**Izba Administracji
Skarbowej w Katowicach**

**2401-ILZ_.260.27.2.2020.20
UNP: 2401-20-153391
ZKP-13/2020**

dotyczy: **Przebudowa w zakresie zabezpieczeń przeciwpożarowych budynku Urzędu Skarbowego w Dąbrowie Górniczej przy ulicy Krasińskiego 33a, ZKP-13/2020**

KLATKA SCHODWA ZEWNĘTRZNA RYSUNEK DODTKOWY

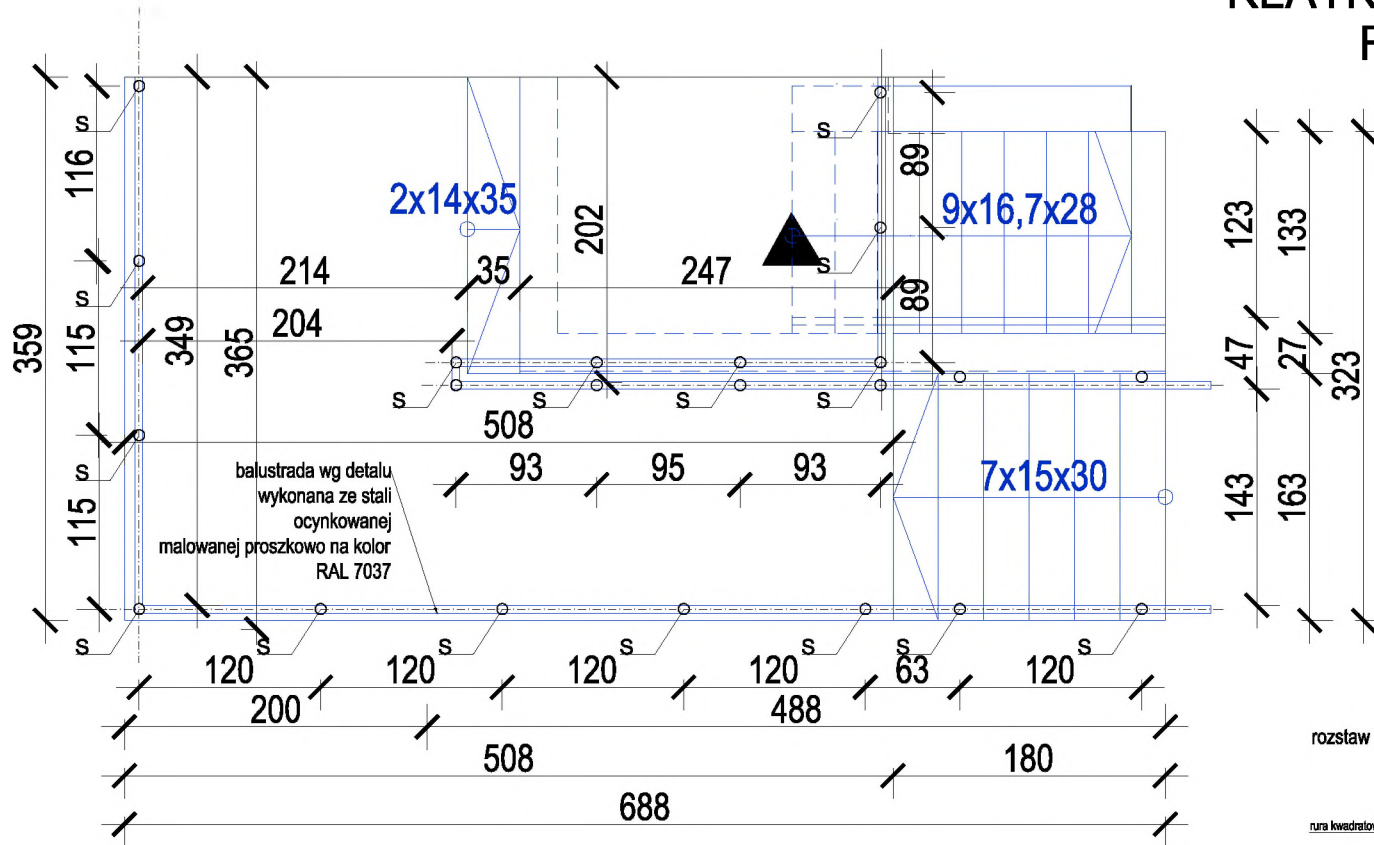
Czy na przebudowanych schodach zewnętrznych należy zamontować balustrady – podchwyty? Jeżeli tak, to proszę o zamieszczenie szczegółów, rozwiązań projektowych.

Istniejące schody i pochylnię stanowiące wyjście z klatki nr 4 od strony wschodniej należy rozebrać i wykonać nowe zgodnie z rysunkiem konstrukcji. Wykończyć stopnie granitowymi elementami gr.3 cm. Schody wysokości 17.5 cm szerokości 30 cm. Balustrada stalowa ocynkowana polerowana. Wys. 110 cm. Do odpowiedzi załączono rysunek dodatkowy do dokumentacji uszczegółwiający rozwiązanie projektowe.

rysunek dodatkowy do dokumentacji uszczegółwiający rozwiązanie projektowe – klatka schodowa zewnętrzna
